大蔵屋

調査･設計監理協力　小林一元建築設計室　　設計監理協力　アトリエ　ゆう
小林　一元　　鈴木　久子・吉塚　幸雄
実測調査協力　江原由紀子・江原　久紀・小杉　剛士・斎藤　彰
坂井　信彦・長谷川順持・深谷　進一

1．改修の基本方針

4．改修の状況，主な設計変更の内容とその理由　4

<と通りせがい>　構造用合板ラスカットによる両面耐力壁的変形防止おさまり案

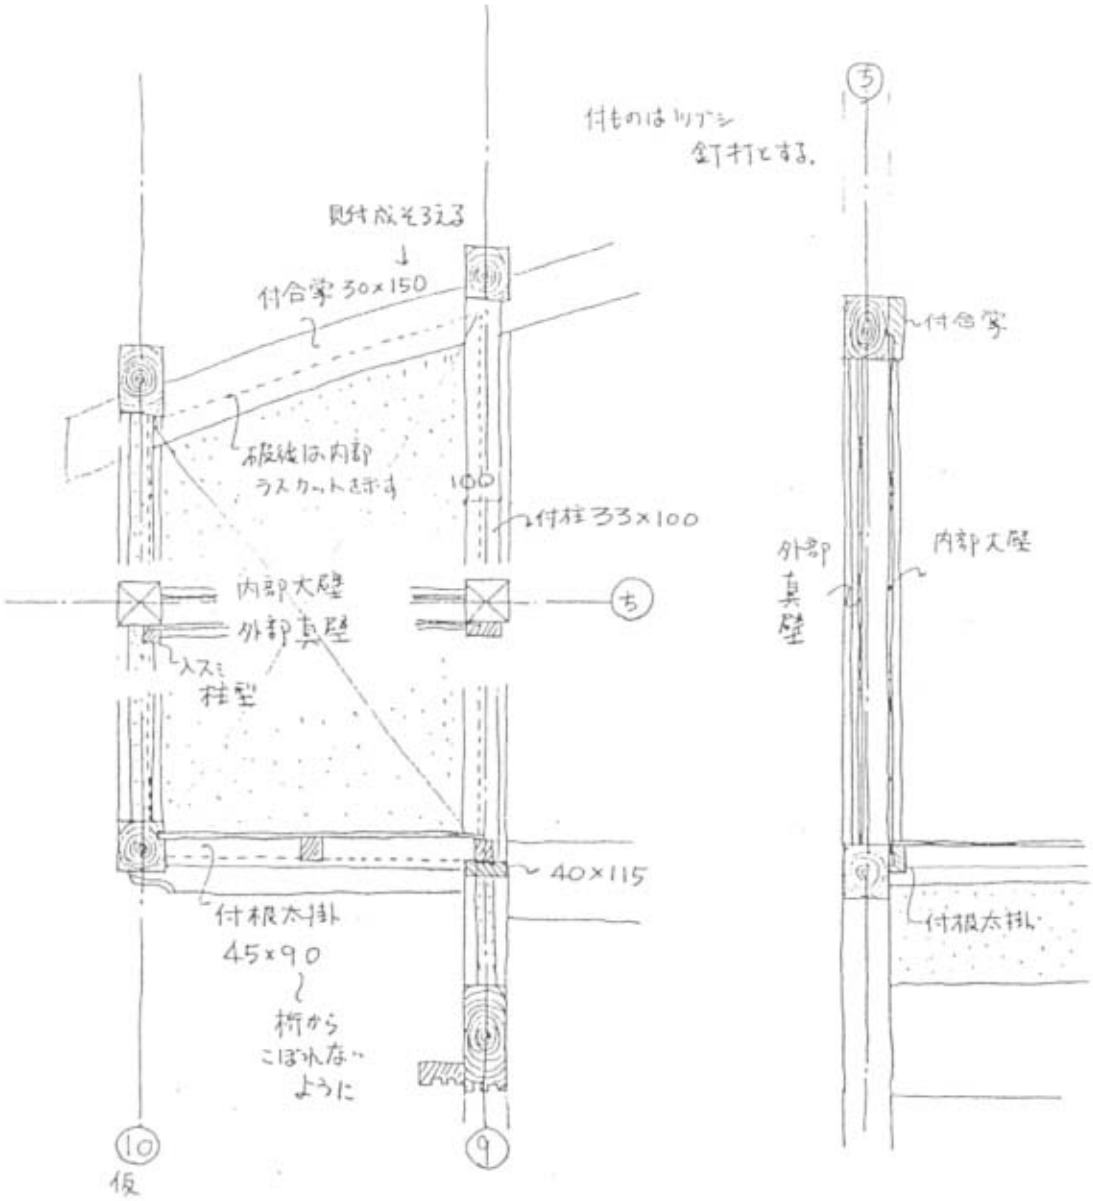
※せがいは各通りによって架構が異なり、部材の老朽程度も異なる為、全部同一の納まりで施工する事が困難であり、各所に合わせた手法を検討した

と通り　せがい下部桁が老朽化している為、ボルトで吊る方法がむずかしい為、壁面をラスカット合板を貼り補強して土塗仕上とした

1～に通り　持ち出し梁が通して入っていない為、せがいが下がりやすい、又1通り柱を撤去するので、下がる可能性は大きくなる。

そのため、1通り、は通りのせがい内部にラスカット合板を使用した壁をつくり、面で抵抗する様にして下がりを防ぎ、ランマにもPOXPO材を入れ両側からラスカット合板を貼ることによってボックスビームを形成し、下がりを防止する。

は、3通り　と通りと同様に壁面を合板で補強した上、ボルトで吊り上げる方法とした。

大平宿設計会議

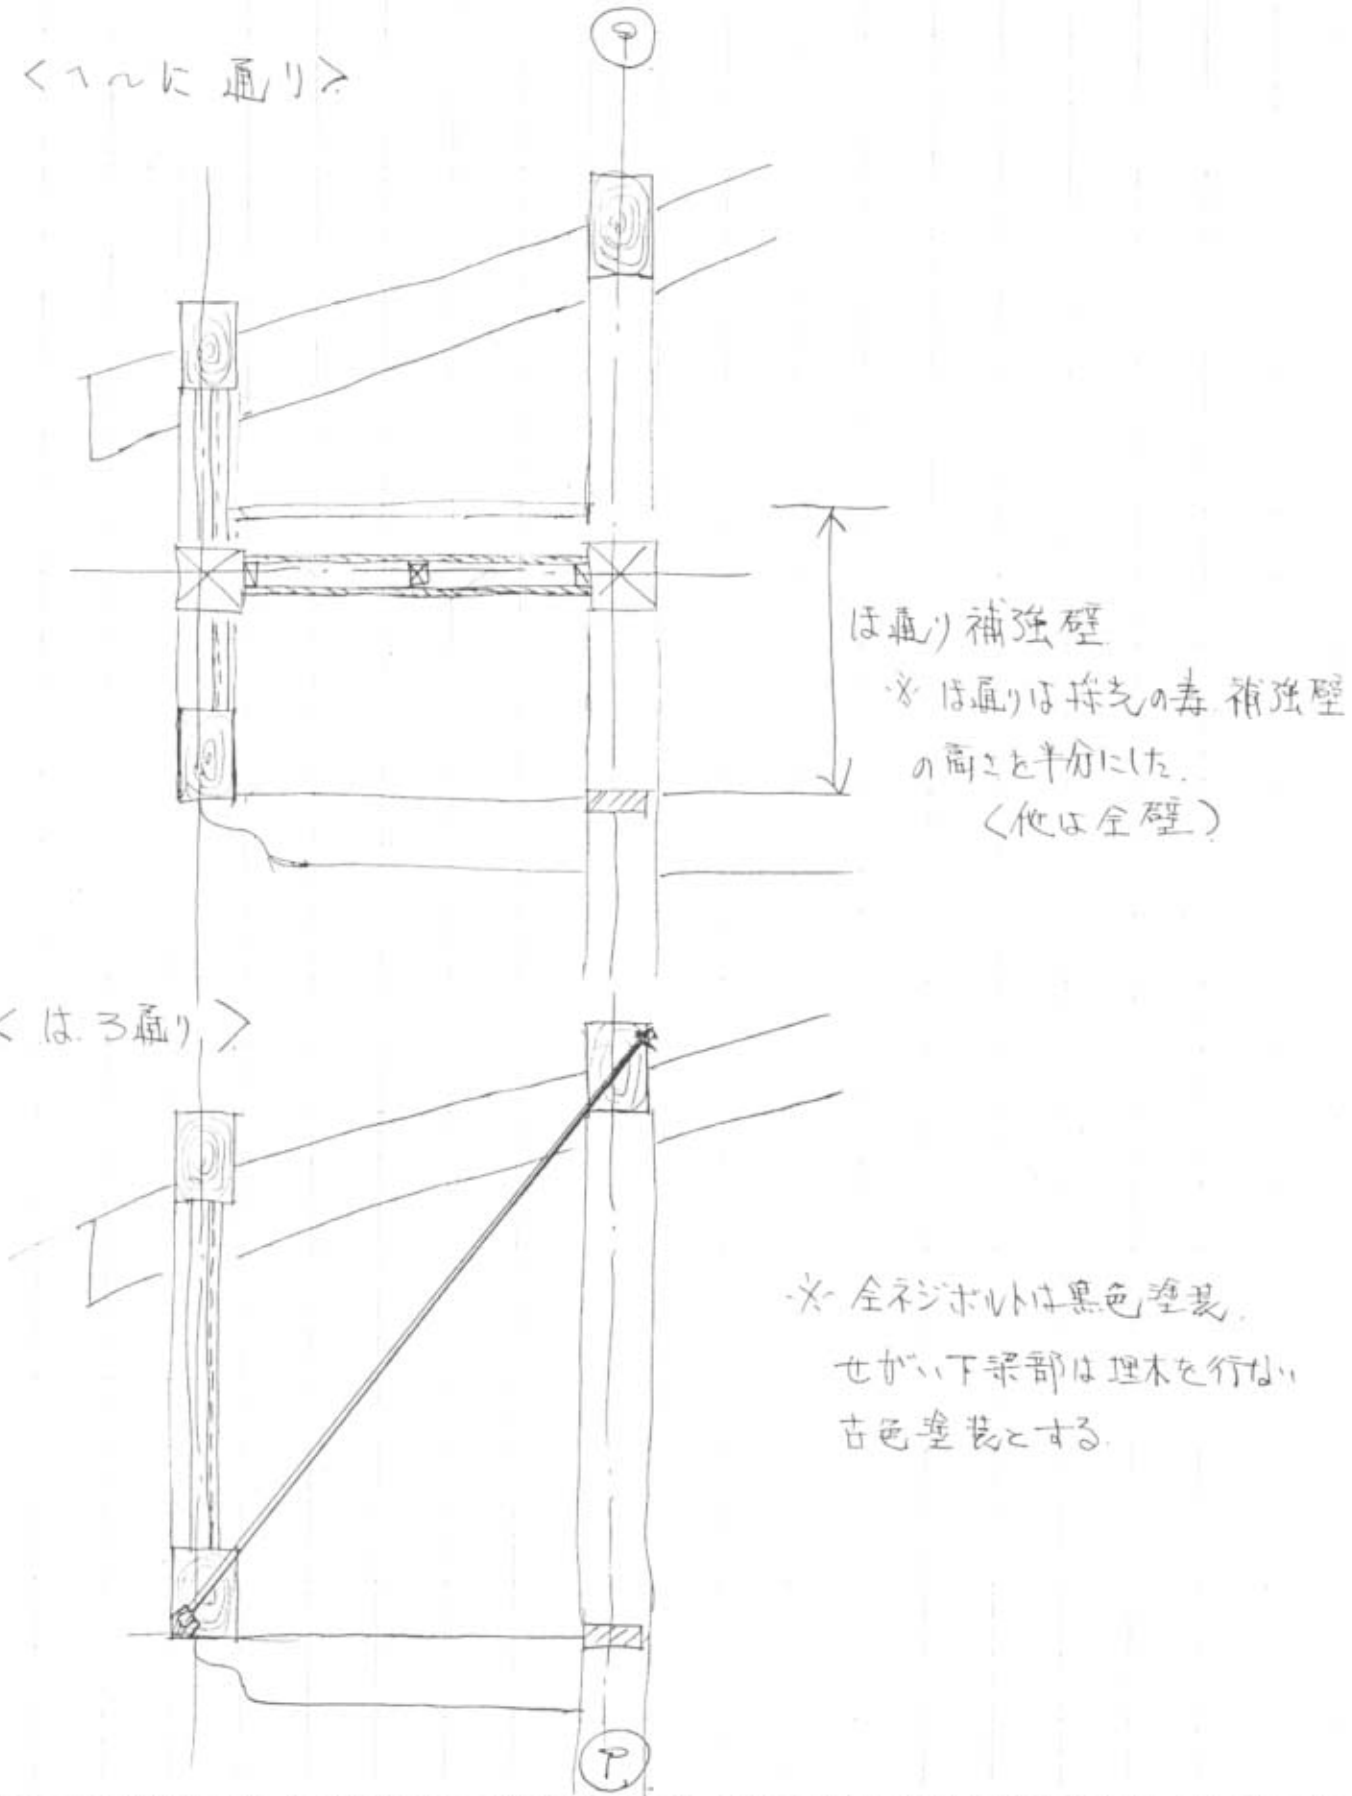
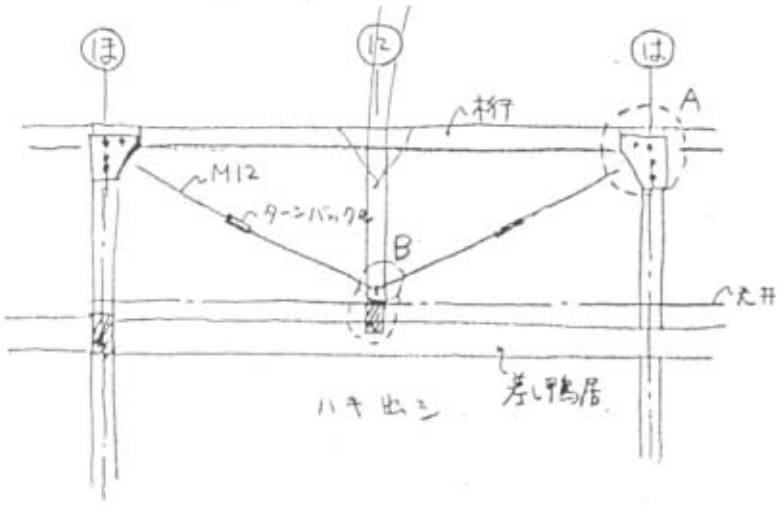
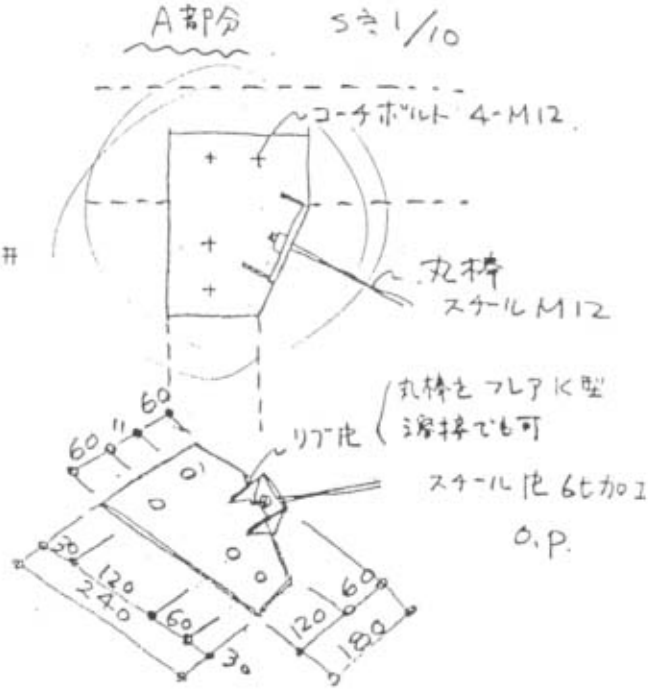
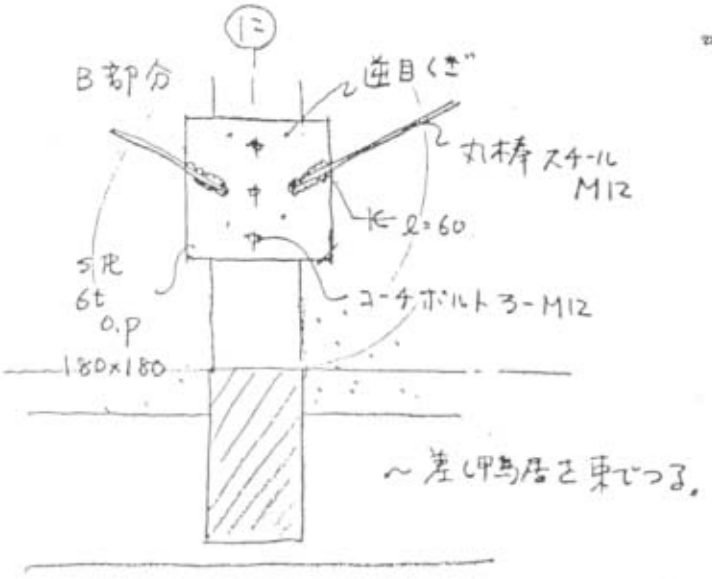
■ ④・(ほ)~(は)間のたわみ補強は下図の要領で行う。

1) 外壁の補修が済んでいるので内部で補強する。

2) トラスの形式とする。天井ふところでおさめる。
